改善箇所説明図

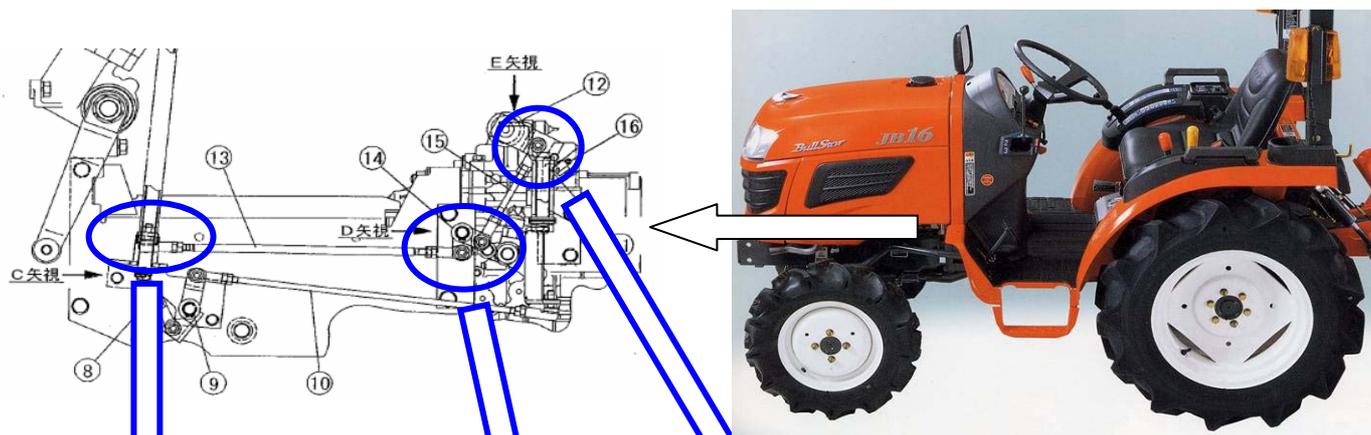
不具合発生箇所

主変速装置の操作ロッド連結部の取付けナットの、締付けトルクが不足しているものがあるため、変速操作により緩みが発生するものがある。そのため、シフト表示と変速位置が異なり、そのまま使用を続けると、当該ナットが脱落し、最悪の場合、ロッドが外れ、変速できなくなるおそれがある。

改善の内容

全車両、主変速装置の操作ロッド連結部の取付けナットを正規トルクで締付ける。

識別

クラッチペダルの左側面に白マークを入れる。
